ADDENDUM : ABAISSEMENT ET VERDURISATION DES QUAIS

BKP
TERRITOIRE DU CANAL

—
PLAN DE QUALITÉ
PAYSAGÈRE ET URBANISTIQUE

Cet addendum reprend les compléments qui seront intégrés au BKP lors de sa prochaine actualisation.

Figure C1-7. Carte des différents usages de la voie d'eau

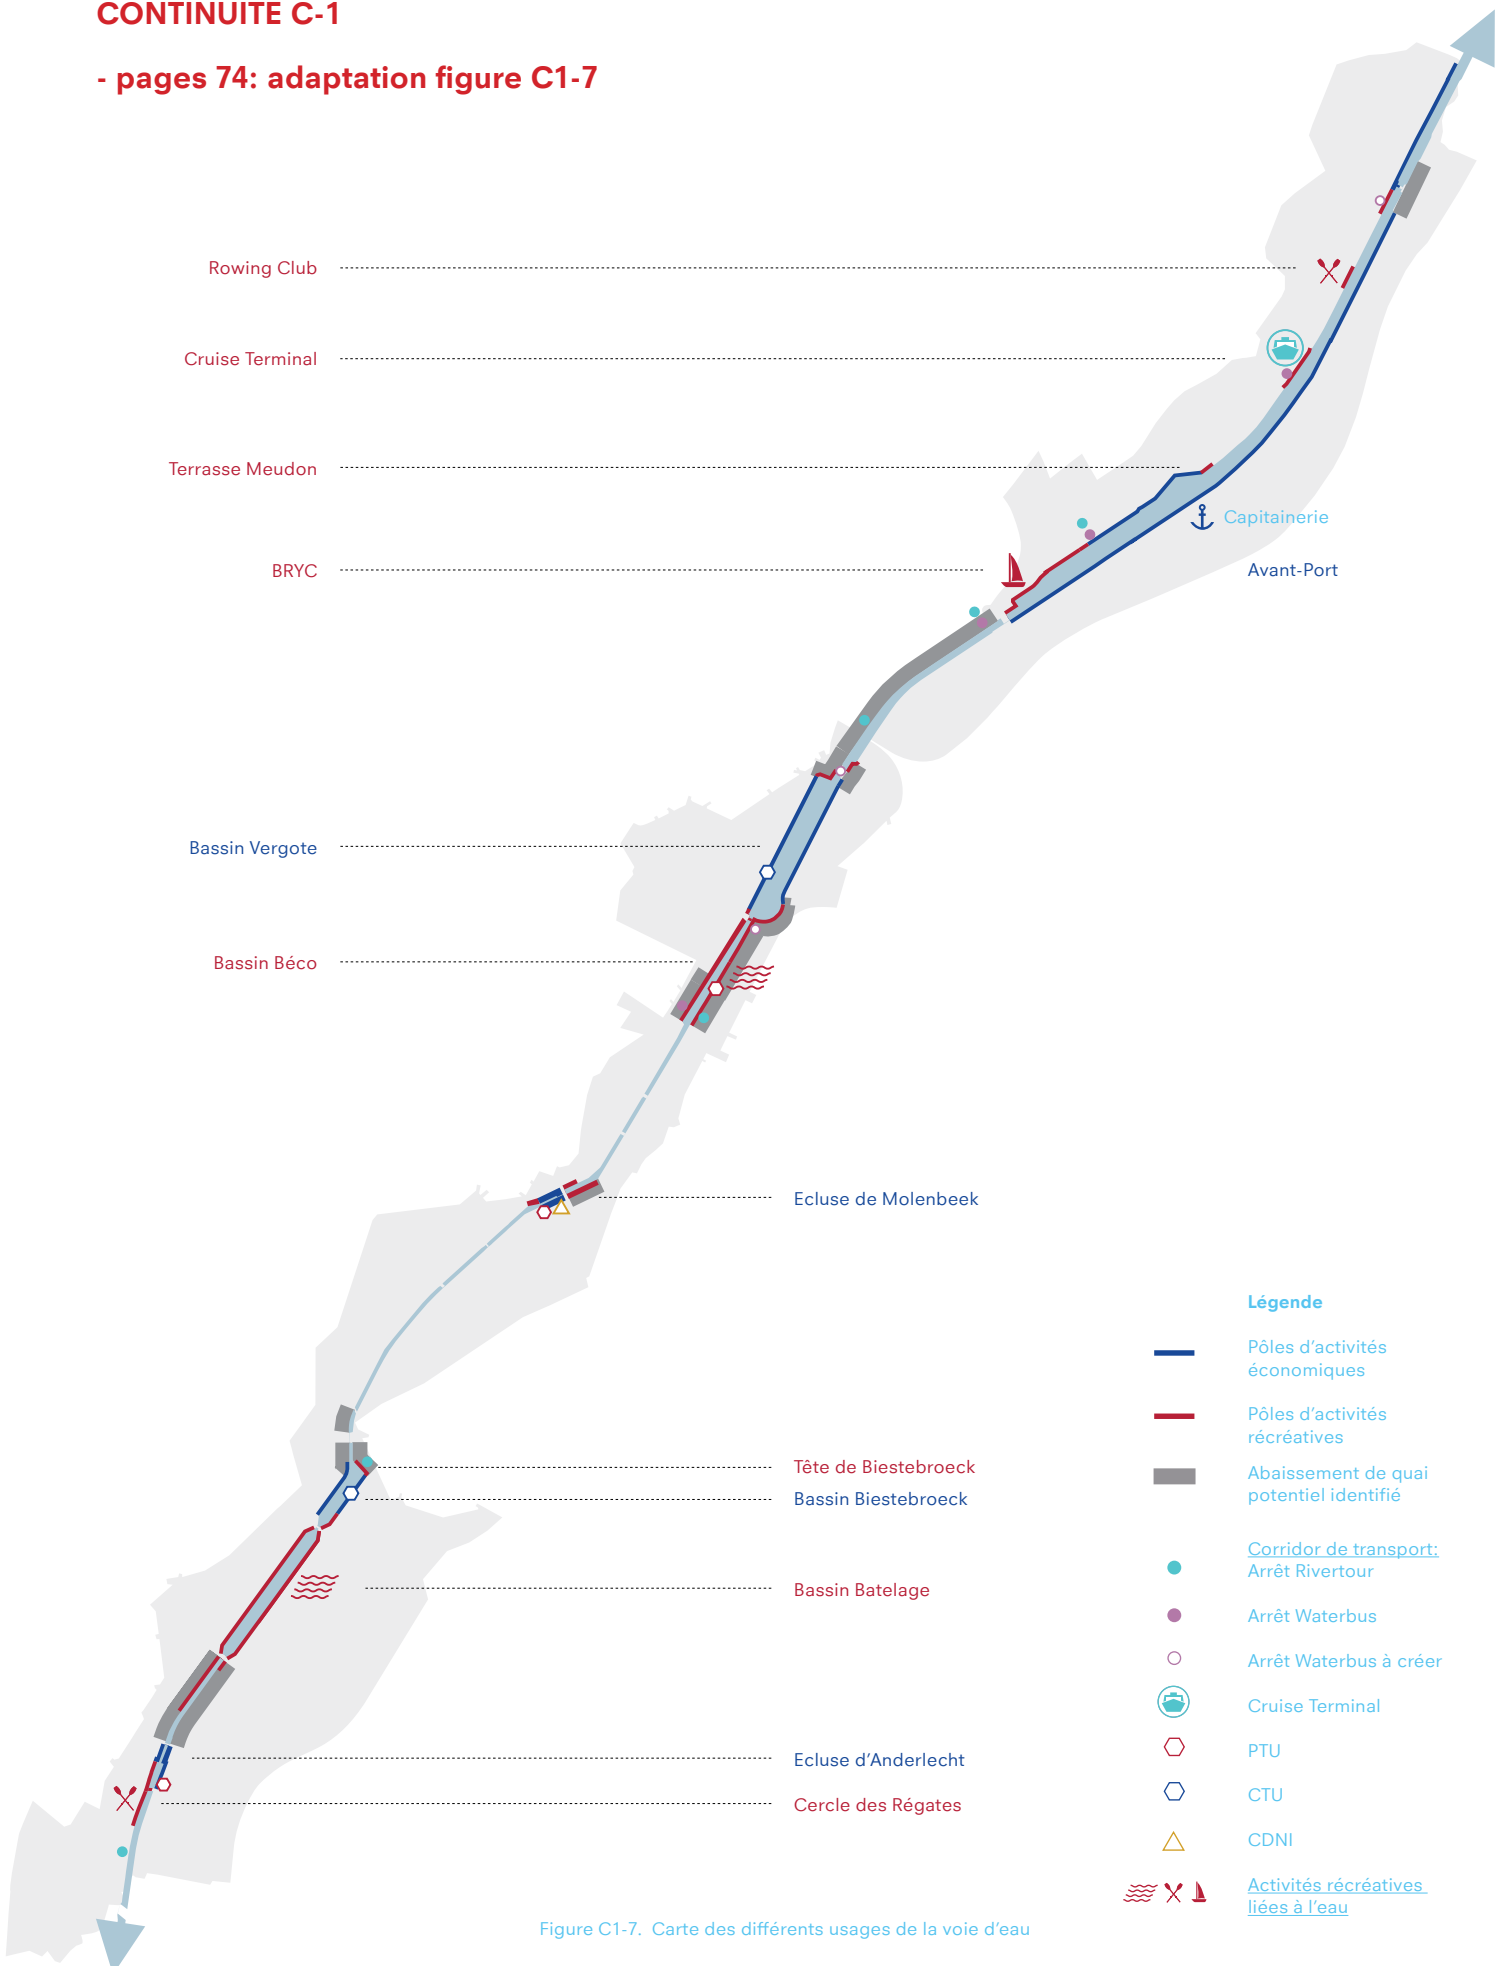
- pages 74: adaptation figure C1-7

Enfin, le BKP préconise d'abaisser certaines portions de quai pour y créer des espaces publics dédiés aux modes actifs. Ces espaces peuvent accueillir des activités récréatives et urbaines dans un cadre apaisé et verdurisé plus proche de la voie d'eau.

Figure C1-8. Carte des degrés d'accessibilités des quais

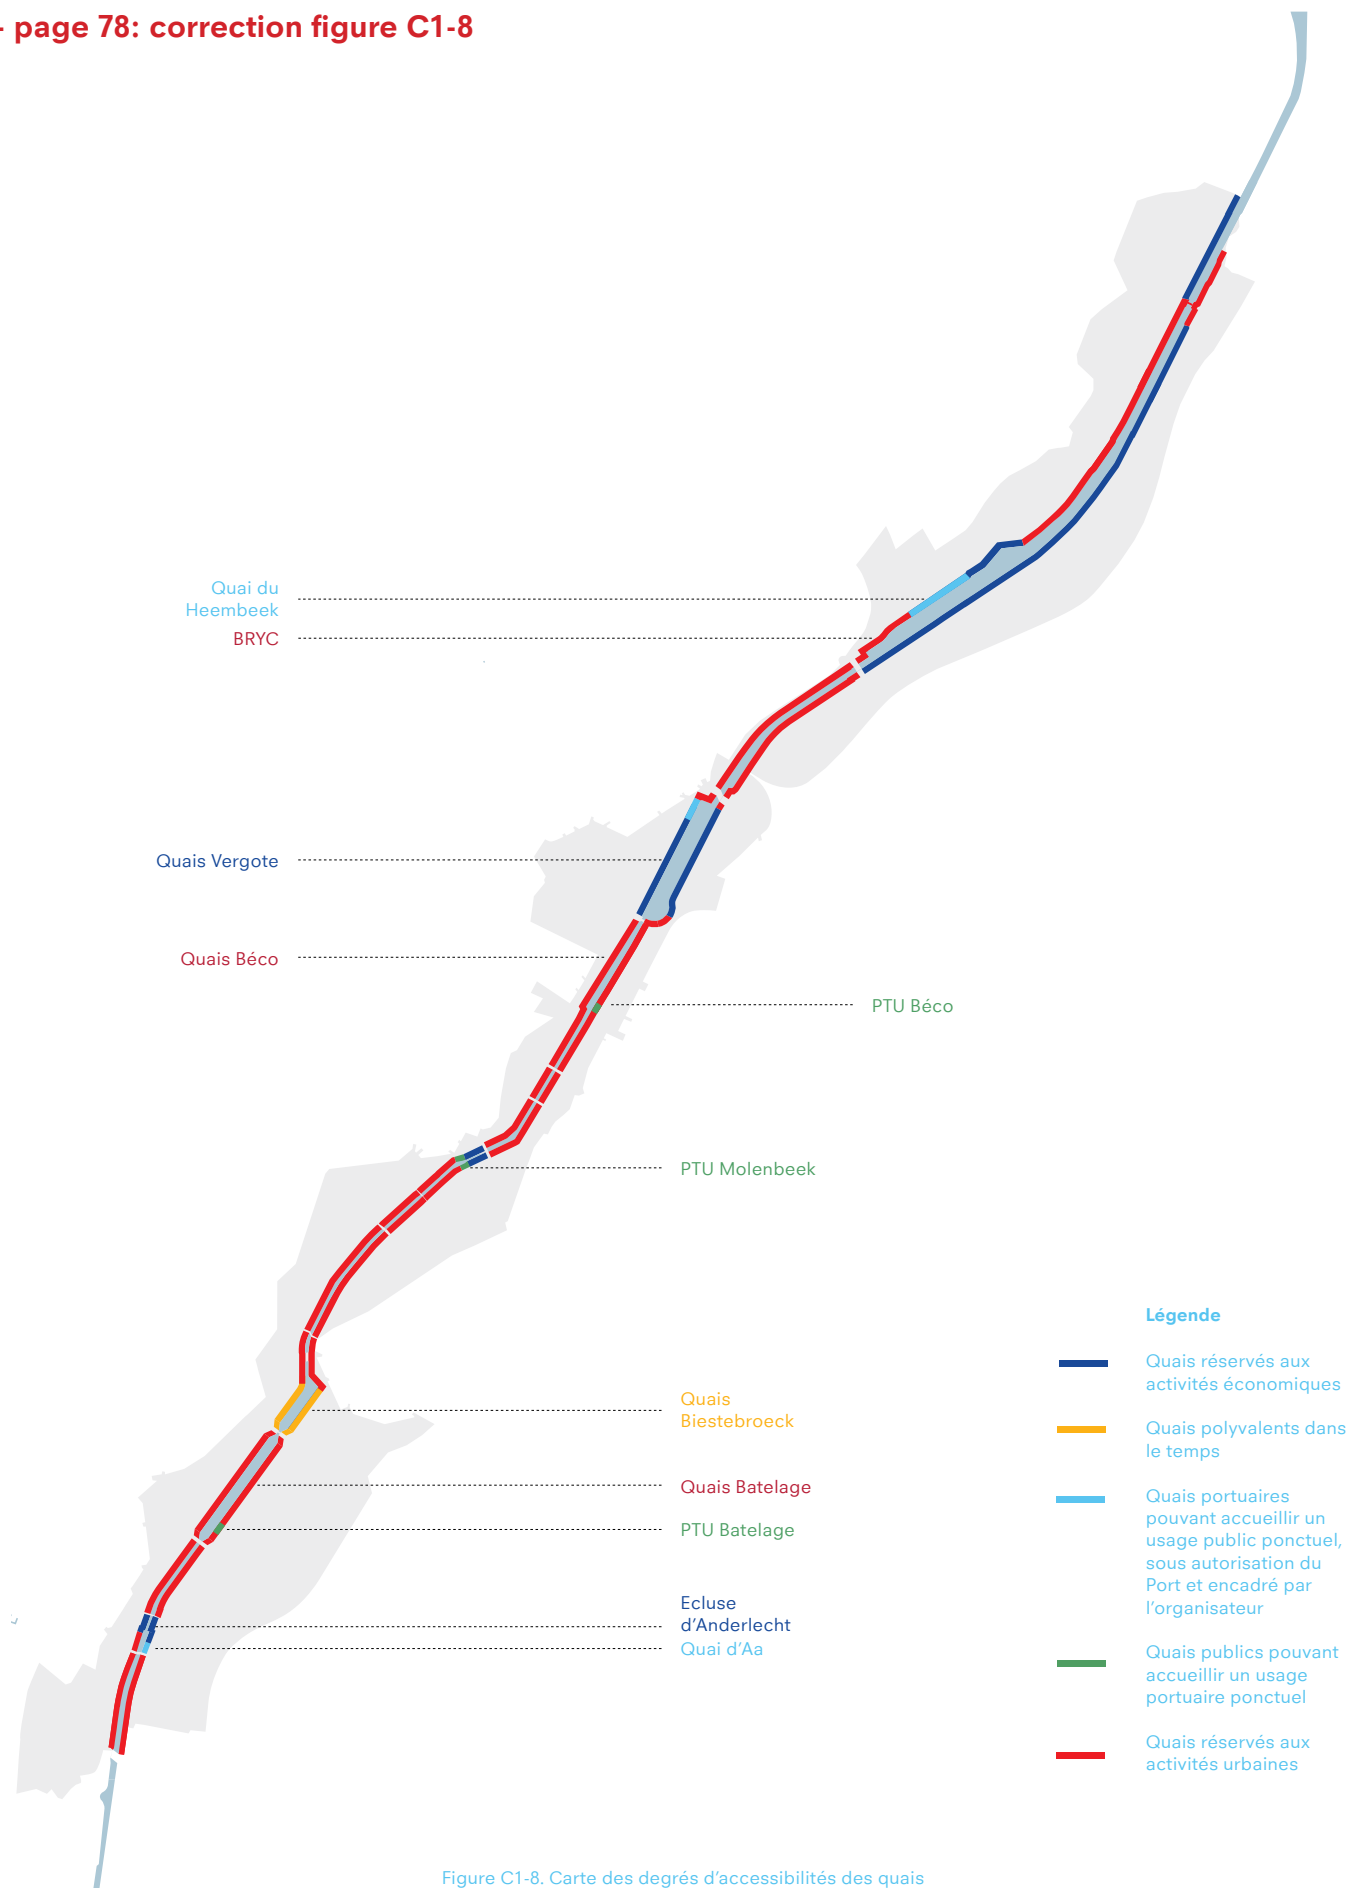
- page 78: correction figure C1-8

- Les quais réservés aux activités économiques et portuaires ne doivent pas être accessible au public et doivent être sécurisés (Avant-Port, Bassin Vergote).

- Des quais polyvalents dans le temps doivent être aménagés autour du Bassin Biestebroeck. Ils doivent permettre une utilisation mixte contrôlée avec précision dans le temps et l'espace. Un plan de gestion est élaboré.

- Des quais portuaires pouvant accueillir un usage public ponctuel, soumis à autorisation du Port et encadré par l'organisateur, peuvent être prévus. Ils font partie des quais réservés aux activités économiques et portuaires et peuvent accueillir ponctuellement des activités urbaines (ex: évènement). Un plan de gestion est élaboré.

- Des quais publics pouvant accueillir un usage portuaire ponctuel peuvent être prévus. Ils font partie de l'espace public et peuvent accueillir ponctuellement des activités portuaires (ex : transbordement). Un plan de gestion est élaboré.

- Les quais réservés aux activités urbaines doivent toujours être accessibles au public, pour autant que les conditions de sécurité le permettent, et doivent faire partie (et être aménagés) comme espace public.

Figure C1-9. Carte des potentiels abaissements de quai

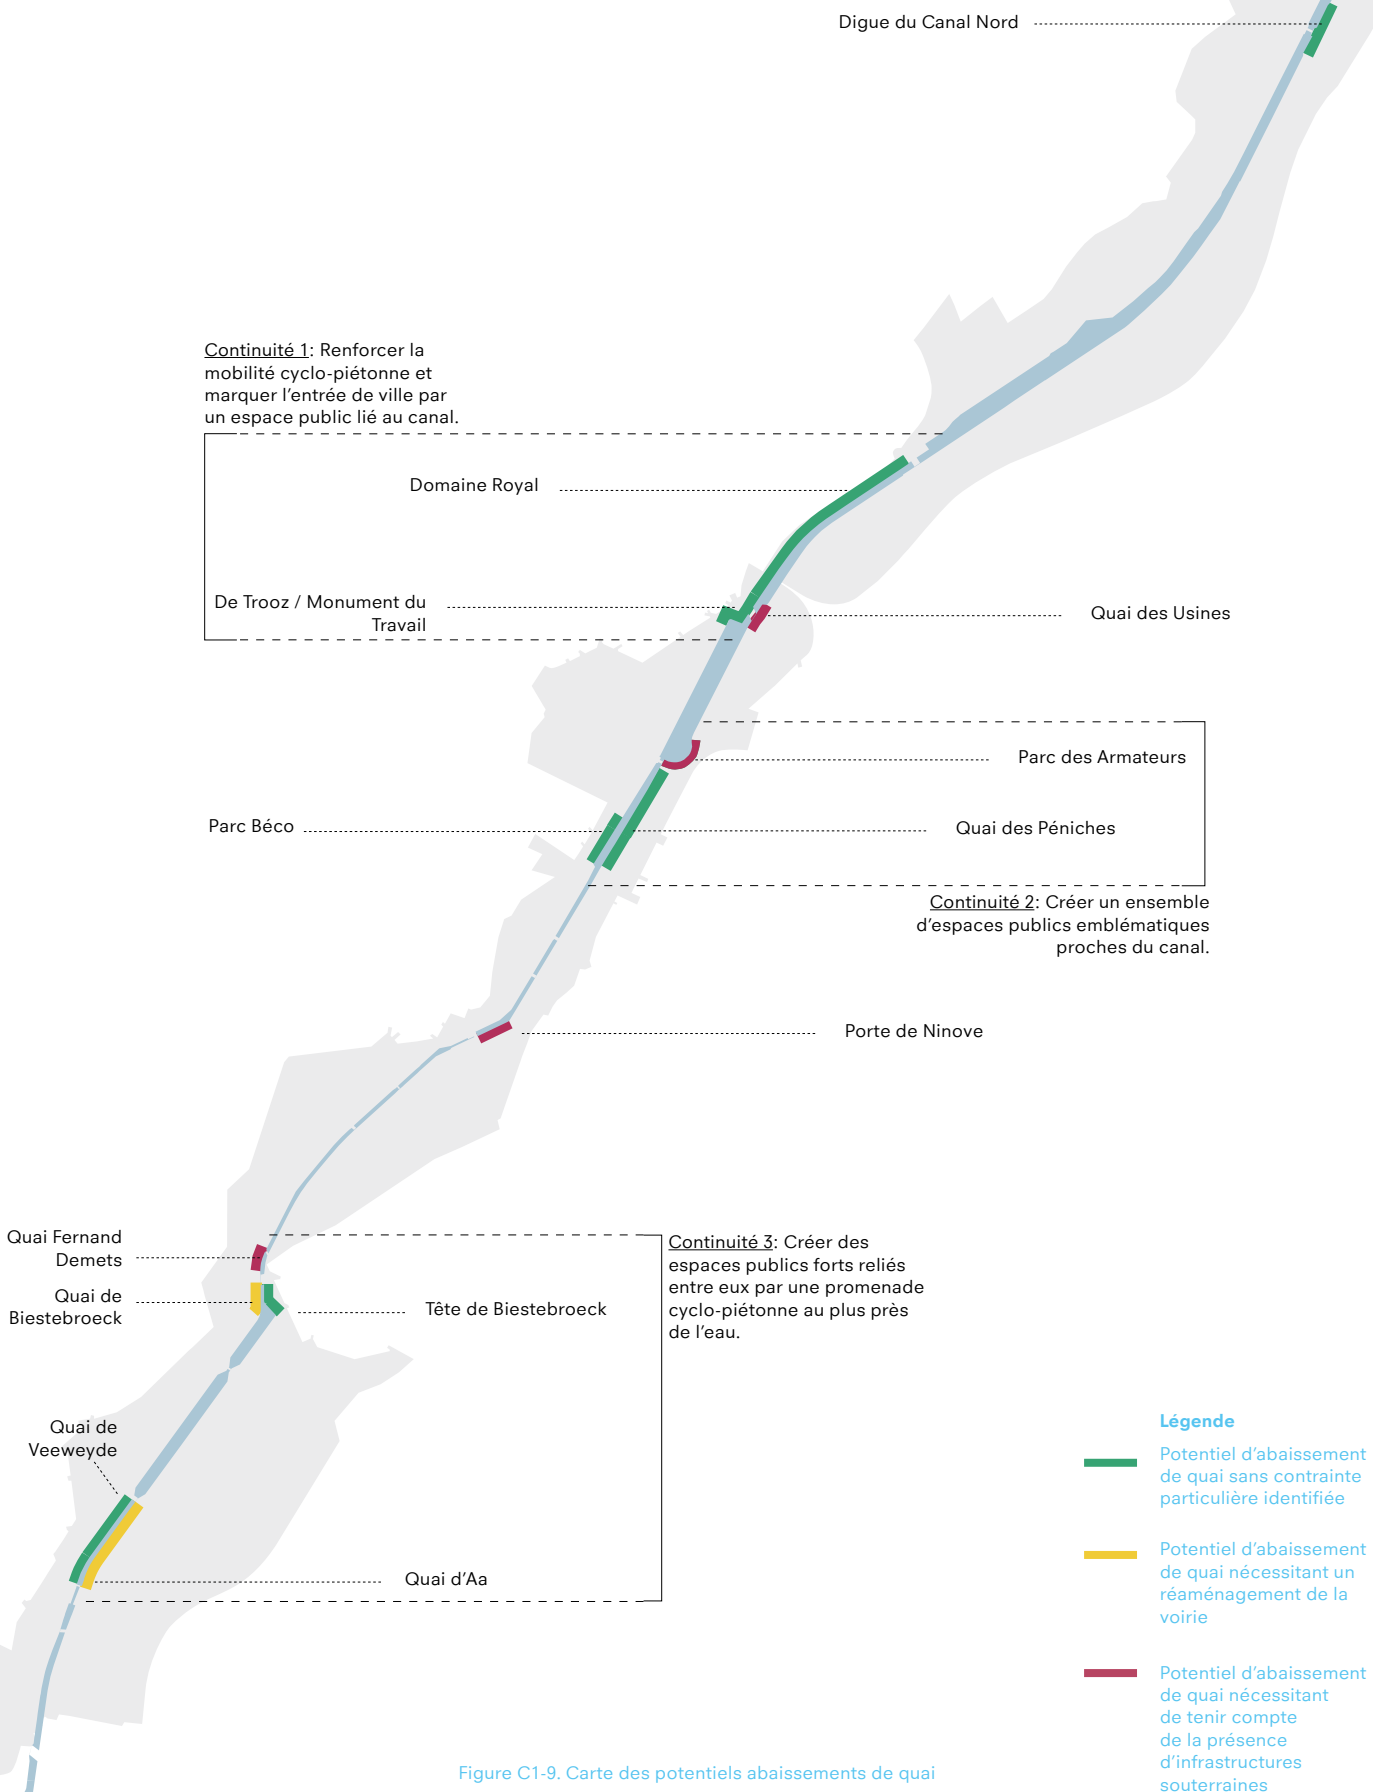
- page 79a : ajout

Des abaissements de quai potentiels — à la fois possibles spatialement, techniquement et souhaitables au vu de leur intérêt urbain — sont proposés par le BKP (Figure C1-9, p.80). Trois catégories ont été identifiées:

- les abaissements de quai pouvant être réalisés sans que des contraintes particulières aient été identifiées ;
- les abaissements de quai nécessitant un réaménagement de la voirie attenante ;
- les abaissements de quai nécessitant de tenir compte de la présence d'infrastructures souterraines importantes.

- L'opportunité d'abaisser les portions de quai identifiées doit être étudiée.
- L'abaissement de quai doit valoriser la relation de l'espace public à la voie d'eau. Il devrait rapprocher les usagers du niveau de l'eau.

- L'abaissement doit s'inscrire dans le volume du mur de quai existant en ne peut en aucun cas réduire la passe navigable.
- La continuité des abaissements doit être favorisée. La coordination des différents abaissements identifiés au sein d'une même continuité doit être garantie en termes de niveaux, de matérialité et de programmation.

- Certaines portions des voiries devraient être réaménagées pour permettre l'abaissement de certaines portions de quai participant à une continuité plus large.

- Les voiries pourraient être réaménagées pour permettre un abaissement de quai ponctuel.
- L'abaissement ne devrait pas diminuer la qualité et la sécurité de l'aménagement du niveau haut (espace public primaire).

- La présence éventuellement d'infrastructures souterraines, notamment de collecteurs et/ou de déversoirs, doit être prise en compte et étudiée avec leur gestionnaire.

GABARITS MINIMAUX D'ABAISSEMENT DE QUAI ET VERDURISATION

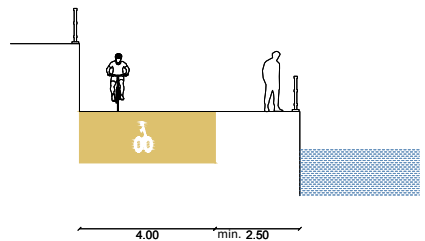
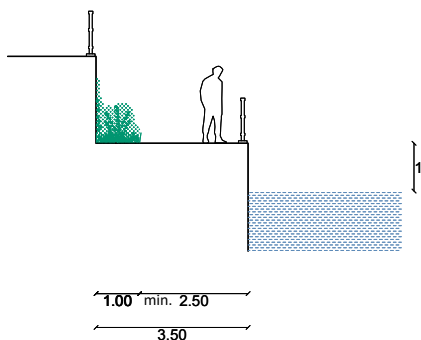
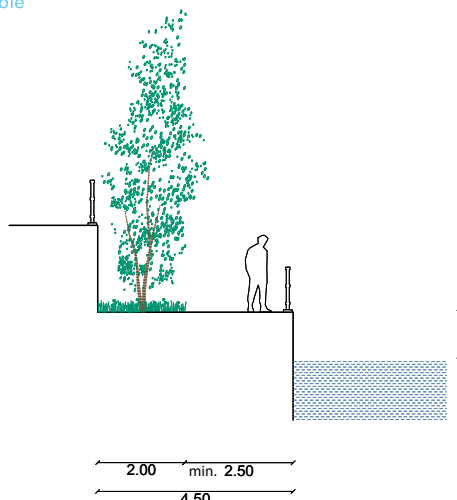
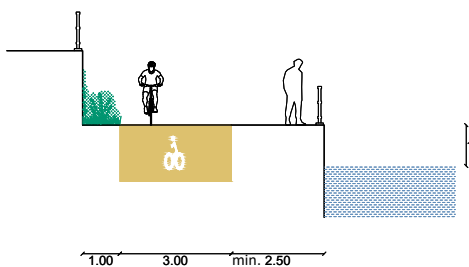
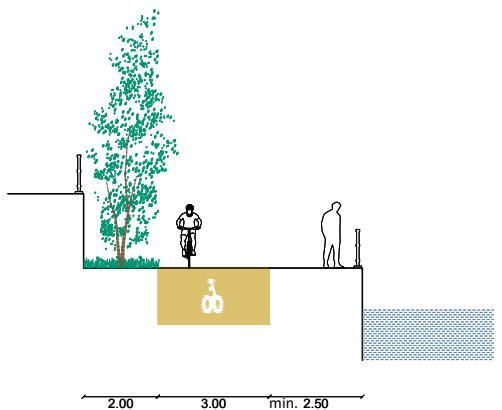
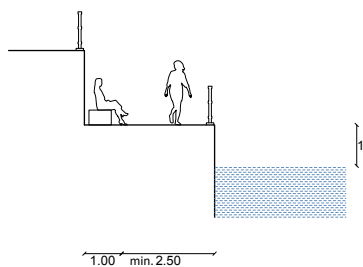
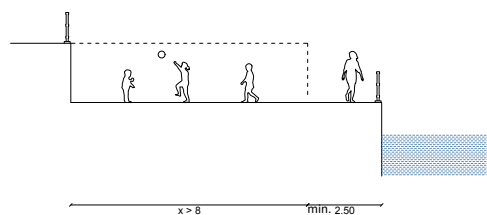
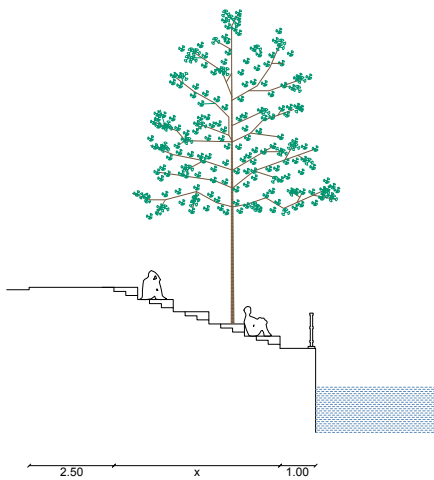
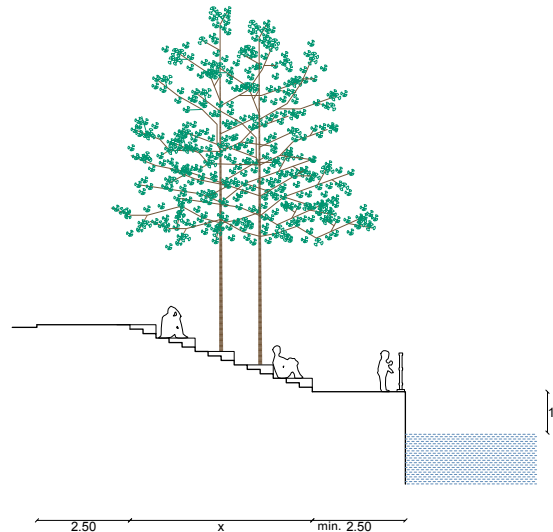
- page 79d : ajout

- La hauteur idéale recherchée entre le niveau de l'eau et le quai abaissé est de 1 m, hauteur à laquelle une proximité avec l'eau est créée sans inciter à la baignade.

- La largeur du quai abaissé doit permettre la sécurité, une accessibilité universelle et la mise en place d'usages pertinents avec la situation urbaine.

- Pour un abaissement accueillant une promenade piétonne simple, la largeur totale du quai abaissé doit être de 2,50 m au minimum, dont 2 m sans obstacle.

- Si l'abaissement accueille une piste cyclable bidirectionnelle, une largeur de 3 m minimum doit être ajoutée à celle de l'espace piéton. Si la piste cyclable est placée directement contre le mur de quai, une largeur supplémentaire minimale de 4 m doit être prévue.

- En général, l'accessibilité du quai abaissé doit être universelle (rampe de maximum 4%). Dans le cas d'un abaissement ponctuel et limité dans l'espace de type gradin, il peut être dérogé à cette accessibilité universelle si l'abaissement ne fait pas partie d'une continuité piétonne ou cycliste. Dans ce cas, la largeur entre la dernière marche des gradins et le mur de quai peut être inférieure à 2,50 m.

- Une verdurisation du quai abaissé devrait être prévue. Si la largeur de la zone de plantation est inférieure à 2 m, elle est constituée de plantations basses. Si sa largeur est supérieure ou égale à 2 m, elle devrait accueillir des arbres.
